Krycí list ZBV

Název Stavby dle SoD: Historická opěrná zeď v Roztokách, okres Praha - západ, silnice III/2421 III Název stavebního objektu/provozního souboru (SO/PS): SO 251.2 - Opěrná zeď (KSÚS)	Číslo SO/PS / / pořadí Změny SO/PS: SO 251.2/ 2	Číslo ZBV: 7.3
---	---	-----------------------

Předmět Změny: Celková změna statického zajištění OZ s ohledem na reálný stav stávající OZ vč. realizace deviátoru

Název (dílo) Změny: Změna statického zajištění OZ s ohledem na reálný stav stávající OZ a změna lanových kotví s ohledem na odlišný průběh skalního masivu vůči předpokladům ZDS

POZNÁMKY:

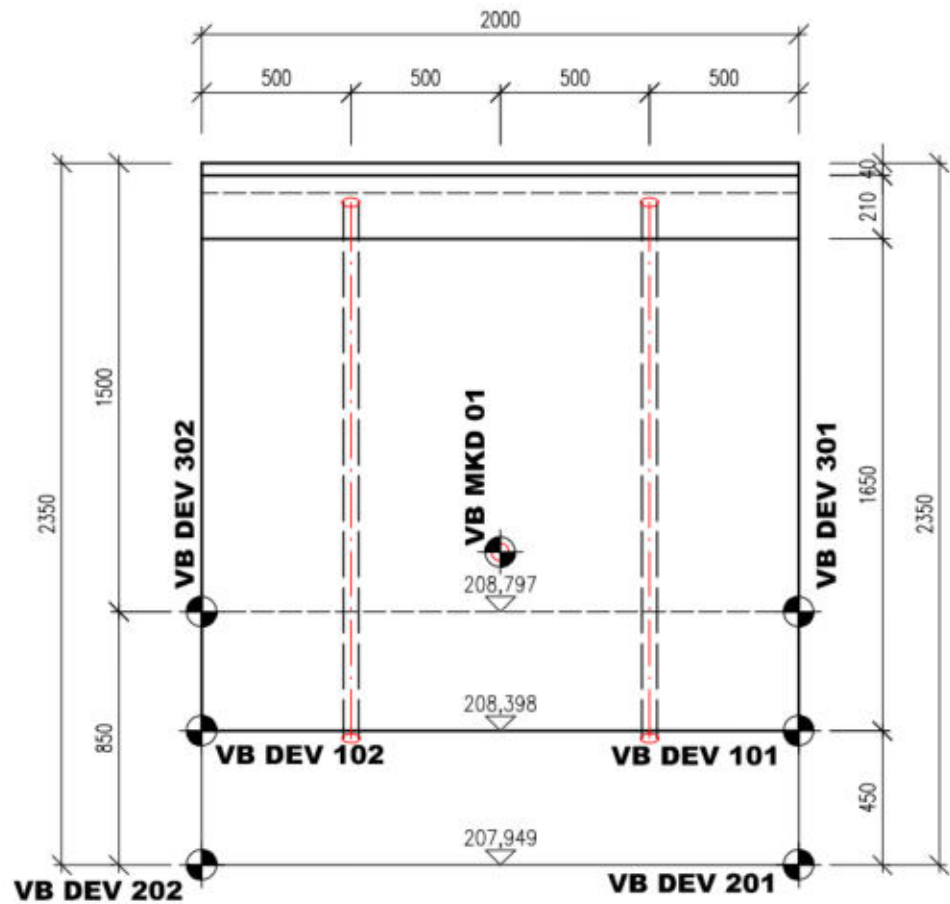
Vzhledem k odlišným geologickým podmínkám, kdy zadávací dokumentací předpokládané skalní podloží staticky vyhovující pro zabudování kořene zemních kotev bylo dosaženo ve větší, než předpokládané hloubce, je nutné aktualizovat polohu kotev po výšce žeber podle lokálních geologických podmínek (vrtatelnost, realizovatelnost kotev, injektovatelnost kořene). Třetí (horní) vrtaná úroveň předpokládaná vrtáním z komunikace je s ohledem na délky a sklon kotev nerealizovatelná vůbec. Tato skutečnost vyžaduje průběžné statické posudky jednotlivých žeber reagující na konkrétní realizované polohy lanových kotev a celkový statický přepočet opěrné zdi, což je nezbytné pro realizaci stavby v požadovaném čase a s požadovanými statickými parametry. Je nutné provést částečnou změnu prefabrikované konstrukce na monolitickou, využití staveništních prefabrikátů s ocelovými tuhými vložkami na žebrech opěrné zdi, následné zmonolitnění s použitím těžkého posuvného bednění. Je rovněž potřebné upravit rozsah nasazení jeřábové techniky, staticky upravit (tvar, dimenze) betonový trám v hlavě opěrné zdi, včetně doplnění ocelových prvků „mrtvých“ kotev. Třetí (horní) úroveň zemních kotev bude realizována z povrchu komunikace nad korunou opěrné zdi a musí být doplněna o deviátor na protější straně opěrné zdi, který zajistí zakotvení tahových sil v kotvách do staticky vyhovujícího podloží. S ohledem na minimalizaci nákladů je v třetí (horní) úrovni vzájemná vzdálenost lanových kotev upravena a statickým posudkem ověřena na 6m proti původně navrženým roztečím 3m.

- a) místo projektově navržené prefabrikované konstrukce OZ budou použita žebra ze staveništních prefabrikátů celkově zmonolitněna pomocí těžkého posuvného bednění a jeřábové techniky včetně rozšíření monolitických prací v hlavě OZ a doplnění ocelových převážek v okolí zemních kotev.
- b) dále je nezbytné celkovou konstrukci rozšířit o deviátor (přenašeč napětí) na protější straně OZ, který přes tzv. mrtvé kotvy vedené v komunikaci v ul. Nádražní, doplní celkové statické zabezpečení OZ.
